Detaljreguleringsplan for Skihytta vest HC1517 - 1. gangs behandling

Utvalg	Utvalgssaksnr.	Møtedato
Hovedutvalg for drift og forvaltning	2025/50	06.11.2025

Figur 1: Kartutsnitt med kommunedirektørens alternative forslag der 7 hyttetomter er tatt ut av plankartet. Rød strek viser avgrensningen av felt HC1517 i Kommuneplanens arealdel 2014-2025 (100 meter fra skiløypa).

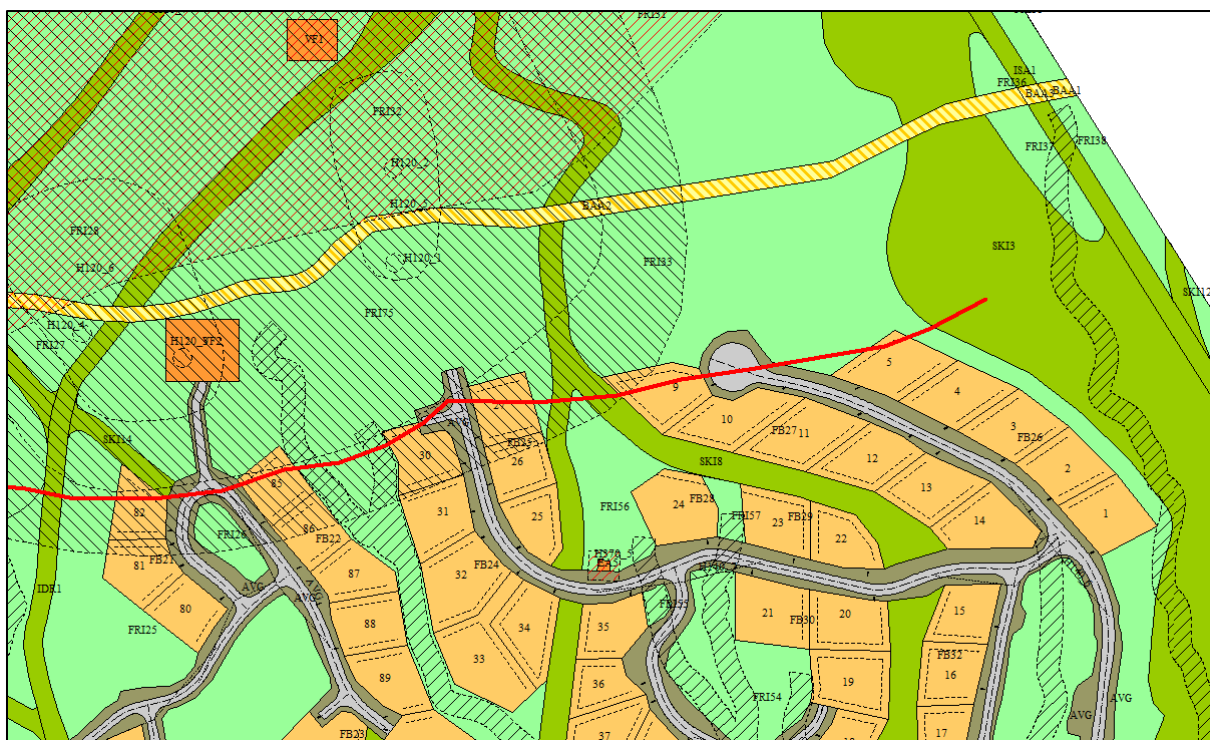
Kommunedirektøren mener likevel at det er svært viktig å ivareta denne bufferen i detaljreguleringsplanen. Det vises her til vurderingene som ble gjort i forbindelse med forrige revisjon av kommuneplanens arealdel. Sammen med andre tiltak ved og over skiløypa, anses bebyggelsen å gi betydelige negative konsekvenser for denne traseen. Kommunedirektøren er bekymret for at det vil være vanskeligere å hindre eventuell videre utbygging nært skiløypa mot Grønskaret dersom det nå åpnes for å bygge innenfor buffersonen. Det foreslås derfor et alternativ der tomtene 6, 7, 8, 28, 29, 83 og 84 tas ut av plankartet. Disse sju tomtene er i planforslaget fra forlagsstiller lagt helt eller nesten helt innenfor buffersonen. Det påpekes at skogen mellom planlagt hyttebebyggelse og skiløypa er mest glissen lengst øst. Dette er også et spesielt viktig område med tanke på at mange barnefamilier ofte går korte turer før de snur og går tilbake. Samtidig kommer flere av tomtene i konflikt med sikringssoner for vannforsyningen. Illustrasjonen nedenfor viser området uten de nevnte sju tomtene. Den røde streken viser avgrensningen av formålet fritidsbebyggelse (felt HC1517) i kommuneplanens arealdel, som også er 100 meter fra skiløypa. I kommunedirektørens alternativ er tomtene kun fjernet og erstattet med formålet friområde. Adkomstveger, snuplass og vendehammer er ikke justert, men det kan bli aktuelt hvis en går videre med dette alternativet.

Selv med dette forslaget, mener kommunedirektøren at skiløypa vil bli negativt berørt på grunn av de kryssende nedfartene. Samtidig er det behov for noen flere nedfarter for å ivareta ski inn/ski ut for hele hytteområdet. Vannforsyningsanlegget vil også komme nært skiløypa, men her kan det vurderes skjermingstiltak.

Kommunedirektøren tilrår å legge forslag til detaljreguleringsplan for Skihytta vest HC1517 ut til offentlig ettersyn med tilhørende plandokumenter og underlagsdokumenter, men med følgende endring: Tomtene 6, 7, 8, 28, 29, 83 og 84 tas ut av plankartet.
